07-2012-АПС

Автоматическая установка пожарной сигнализации зданий энергоцеха и автогаража.

План и схема сети пожарной сигнализации (Автогараж 1й эт.)

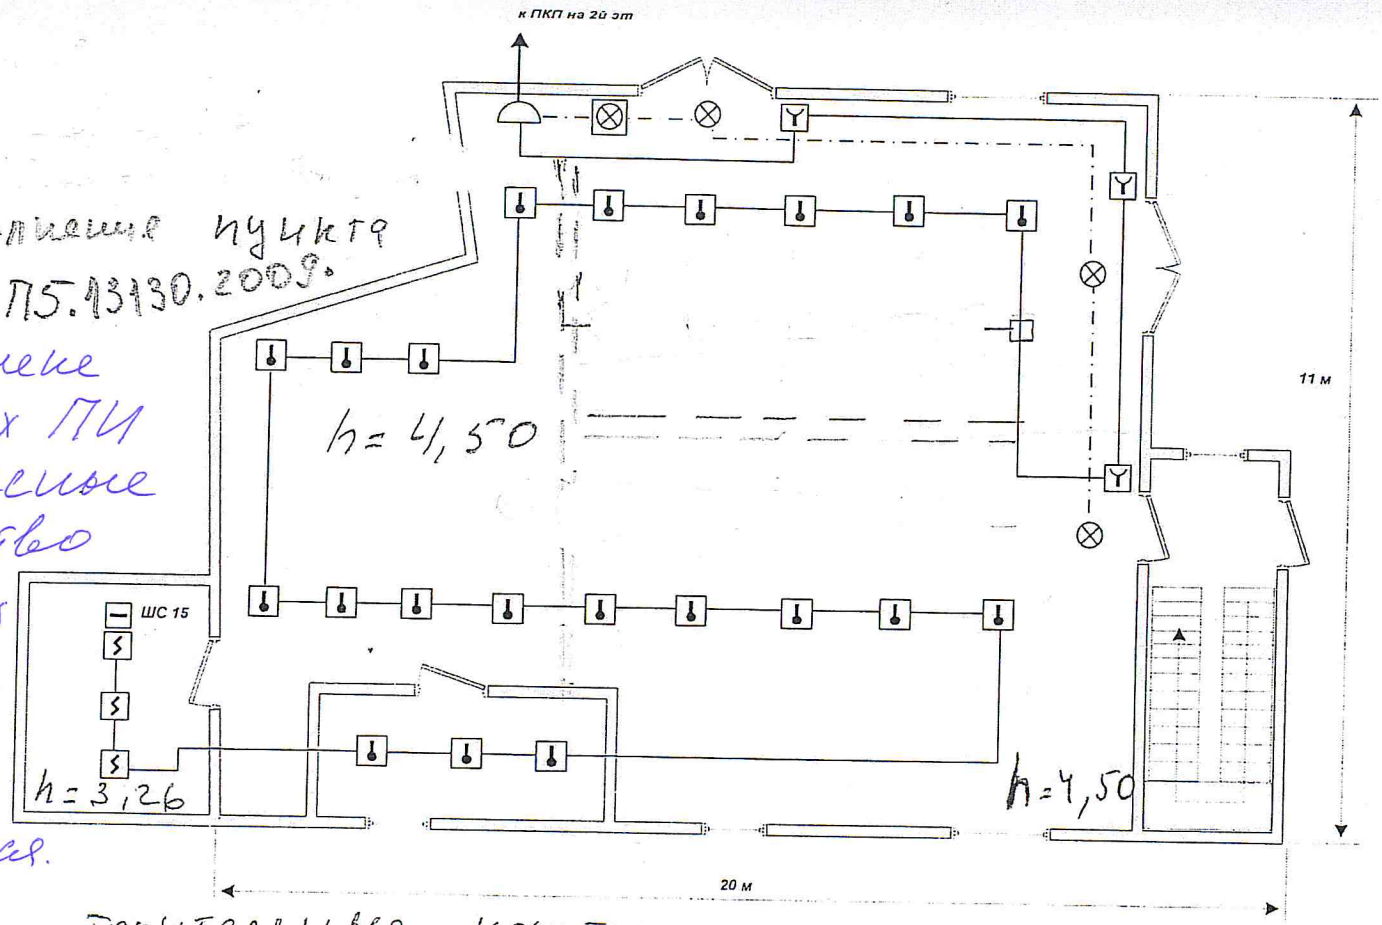
для выполнения пункта 13.6.1 СП5.13130.2009. при замене тепловых ПИ на адресные количество адресных ПИ = 21 т.е. не уместится.
